Oggetto: [ID VIP 10501] - Parco agrivoltaico denominato "TORREROSSA", di potenza pari a 31,999 MW e delle relative opere di connessione alla RTN, da realizzarsi nel Comune di Brindisi (BR), frazione di Tutturano. Istanza per il rilascio del Provvedimento di VIA statale ex art. 23 del D.lgs. n. 152/2006 e ss.mm. ii.
Proponente: TORRE ROSSA SOCIETA' AGRICOLA A RESPONSABILITA' LIMITATA
Parere di compatibilità al PTA

Figura 1 Layout intervento- Comune di Brindisi.

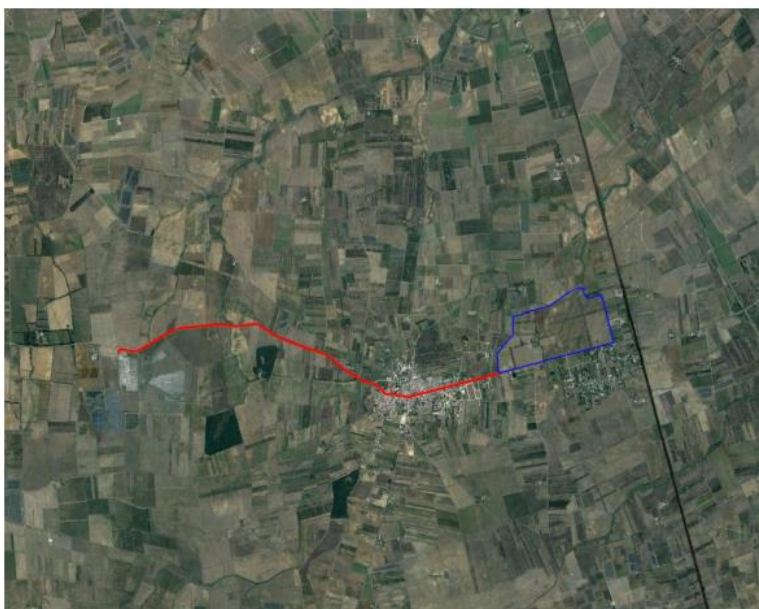
L’impianto di produzione ricadente nel Comune di Brindisi, risulta sottoposto a vincolo d’uso degli acquiferi, dal **Piano di Tutela delle Acque approvato con D.C.R. n. 230/2009, ed il cui aggiornamento 2015-2021 è stato approvato con D.C.R. n. 154 del 23/05/2023**, cosiddetto di **“Contaminazione Salina”**.

In riferimento alle coltivazioni agricole da insediare sui terreni indicati e alle conseguenti alle modalità di approvvigionamento idrico, si precisa che negli elaborati alcuna specifica è fornita nel merito.

Alla luce di quanto riportato negli elaborati progettuali e in riferimento alle sovrapposizioni vincolistiche del progetto in esame con le NTA del Piano di Tutela delle Acque, la scrivente Sezione chiede **integrazione documentale** con esplicita indicazione circa:

- le modalità di coltivazione e fertilizzazione agricola, le volumetrie idriche e il relativo calcolo di **sostenibilità** necessario al sostentamento delle specie vegetali da impiantare;
- le modalità di approvvigionamento, in funzione delle cubature idriche necessarie al sostentamento delle specie vegetali da impiantare in relazione alle volumetrie, alle portate, alla stagionalità agronomica, parti integranti dell'**autorizzazione** all'emungimento e/o allacciamento ad acquedotti rurali di cui si chiede copia;
- eventuale specifica circa la presenza di vasche di accumulo idrico per il successivo rilancio in agricoltura.
